PROCEDURE DE DECLARATION DE PROJET DE L'OPERATION D'AMENAGEMENT DU SECTEUR BIRON
EMPORTANT MISE EN COMPATIBILITE DU PLU
(article L.300-6 du Code de l'urbanisme)

DOSSIER D'ENQUETE PUBLIQUE

23 mars 2026

Chapitre concerné

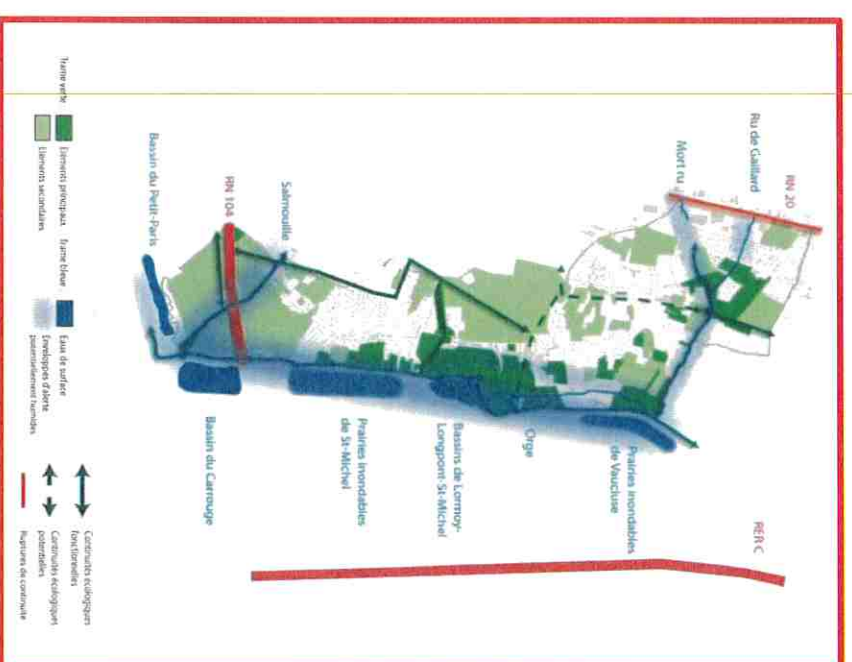
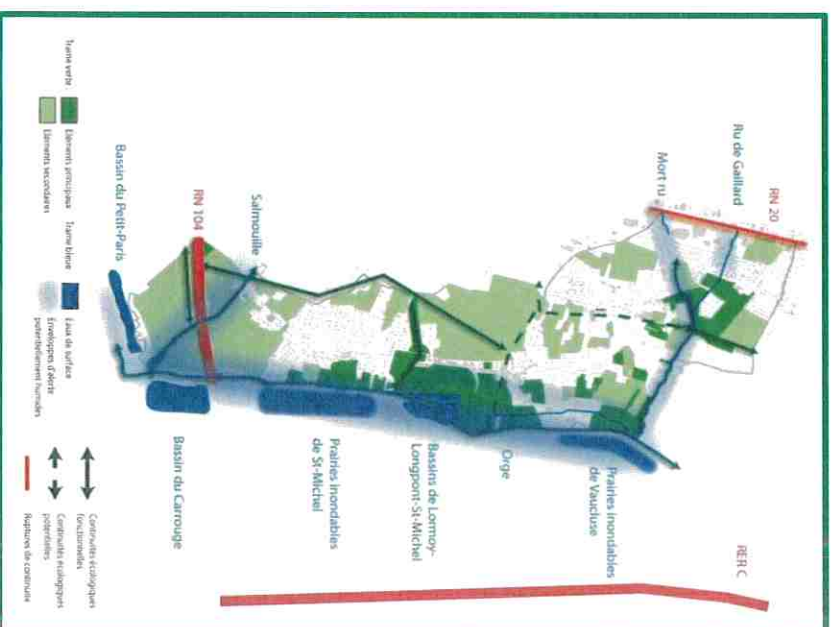
La carte de la Trame verte et bleue présentée dans le PADD sera également actualisée afin de prendre en compte la préservation du bois au Nord du secteur Biron et la nouvelle continuité écologique créée par l'aménagement d'une bande paysagée le long du Chemin de Biron.

Carte de
l'OAP
(ajout)

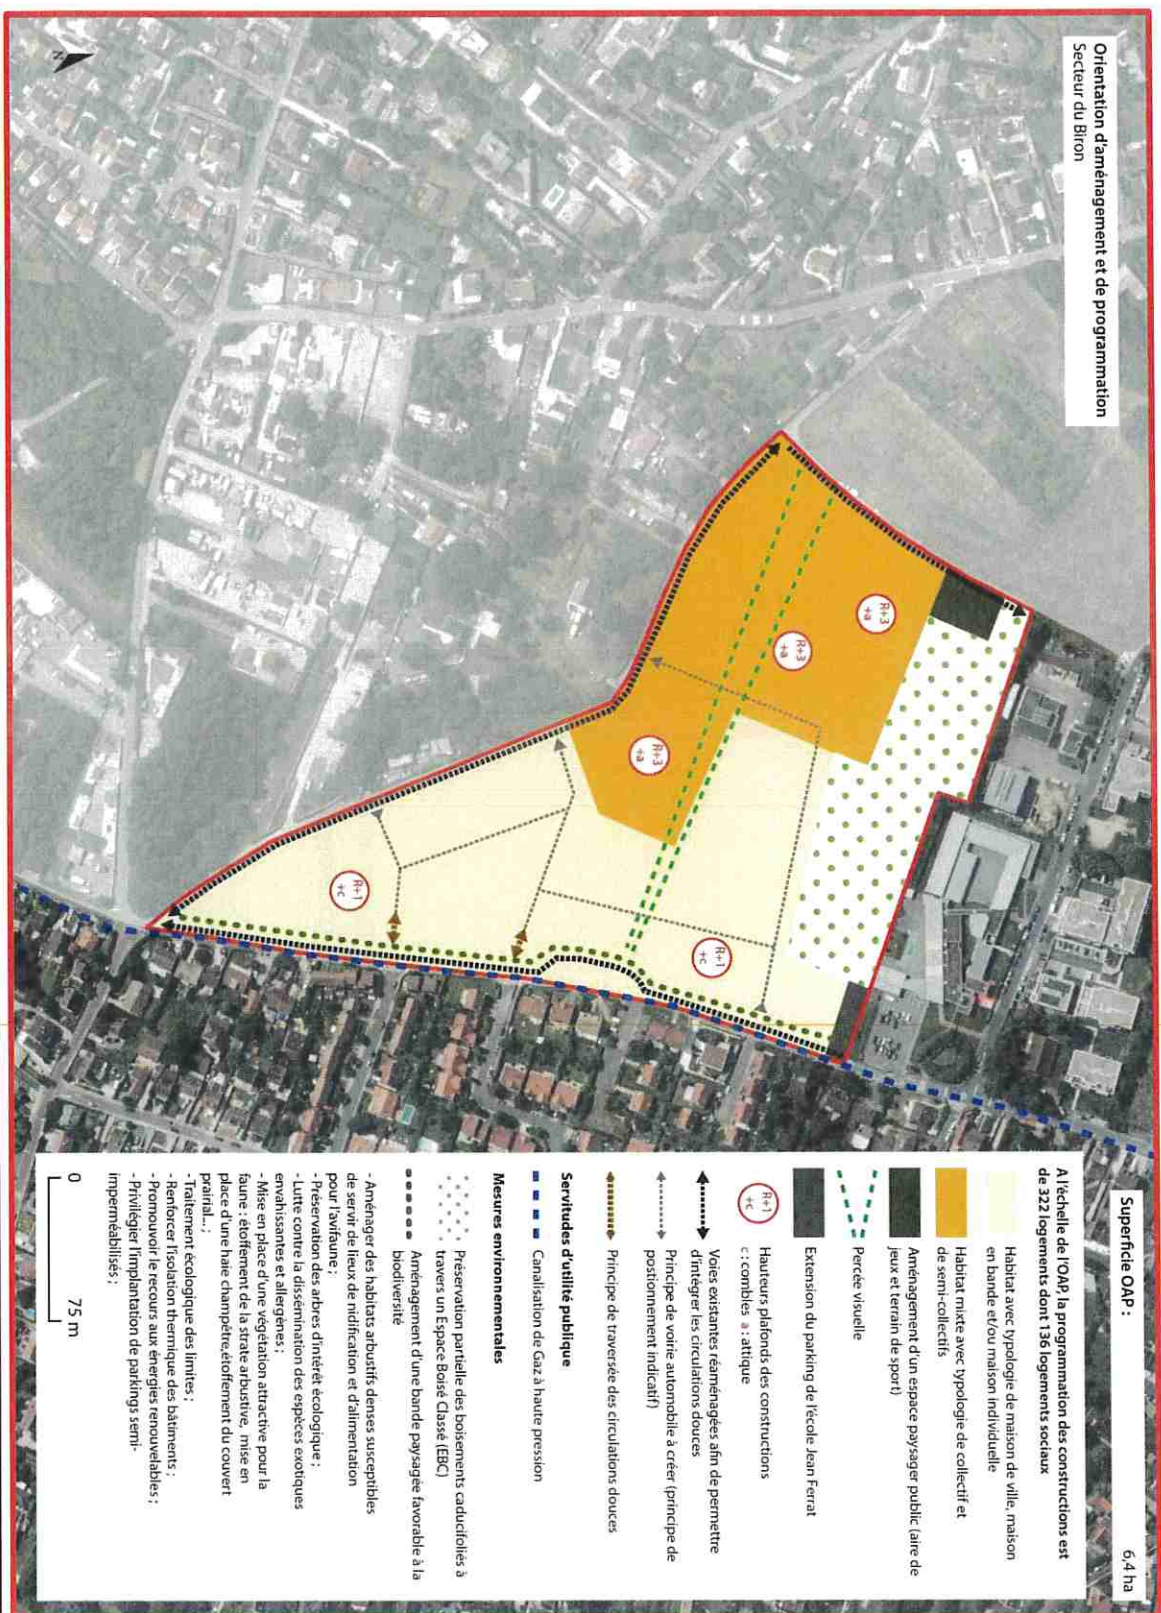
Afin de mettre en compatibilité l'OAP couvrant le secteur du Biron avec la programmation actuelle du projet, les modifications suivantes seront apportées au document :

Partie concernée	OAP n°6 du PLU de 2014 modifié en 2015	OAP n°6 du PLU modifiée suite à la déclaration de projet
Prise en compte des risques géotechniques (nouvelle partie)		Le risque lié au phénomène de retrait-gonflement des argiles identifié au droit du site devra être pris en compte lors de la conception des fondations des futurs bâtiments.
Mesures environnementales (nouvelle partie)		Plusieurs dispositions seront mises en œuvre afin de favoriser le maintien et le renforcement de la biodiversité sur le site, ainsi que la qualité environnementale du projet : • préservation partielle des boisements caducifoliés à travers un classement en Espace Boisé Classé (EBC) ; • aménagement d'une bande paysagée favorable à la biodiversité le long du Chemin de Biron ; • aménager des habitats arbustifs denses susceptibles de servir de lieux de nidification et d'alimentation pour l'avifaune ; • préservation des arbres d'intérêt écologique ; • lutte contre la dissémination des espèces exotiques envahissantes et allergènes ; • mise en place d'une végétation attractive pour la faune : ◦ étouffement de la strate arbustive ; ◦ mise en place d'une haie champêtre ; ◦ étouffement du couvert prairial... • traitement paysager des limites séparatives ; • renforcer l'isolation thermique des bâtiments ; • promouvoir le recours aux énergies renouvelables ; • limiter l'imperméabilisation des sols en privilégiant l'implantation de parkings semi-imperméabilisés.

8. Modifications du plan de zonage

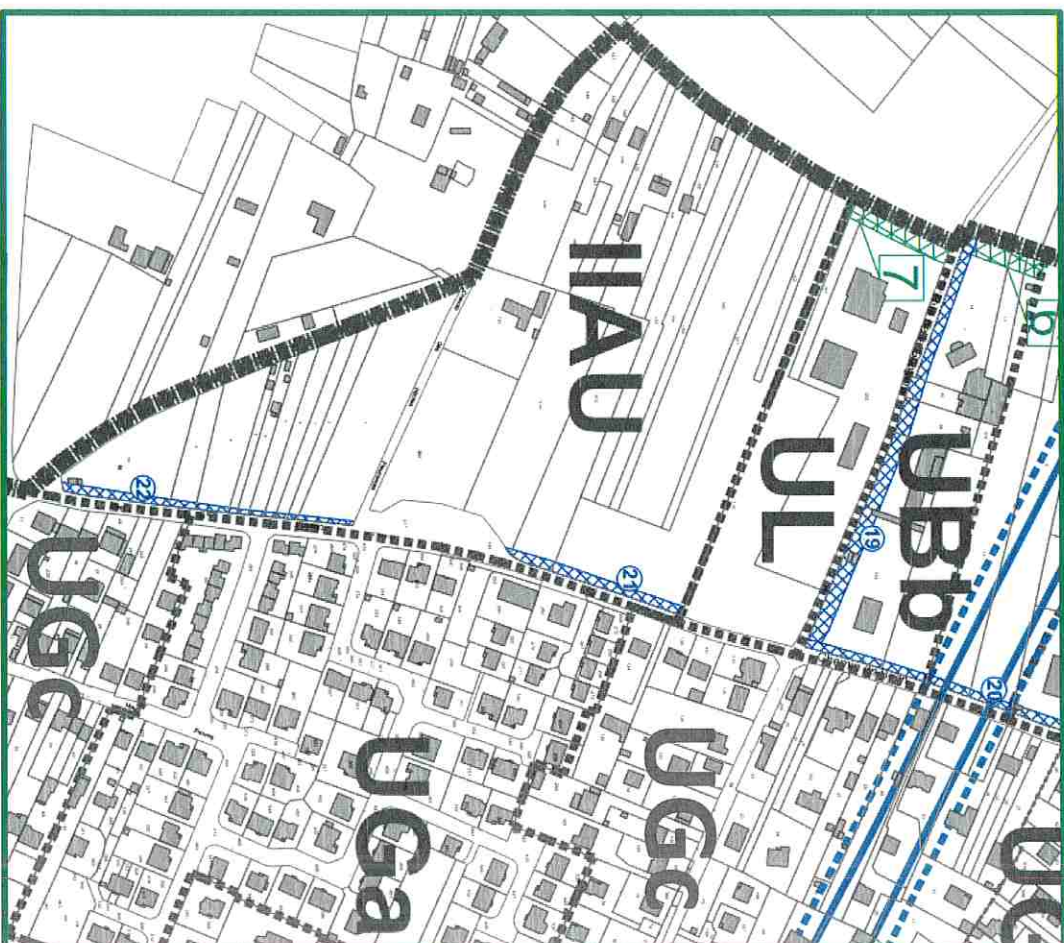
Le site est actuellement classé en zone 2AU qui correspond aux secteurs, partiellement équipés ou non équipés, destinés à recevoir les extensions futures de l'urbanisation à vocation principale d'habitat et UL, qui correspond aux secteurs dédiés à l'accueil d'équipements.
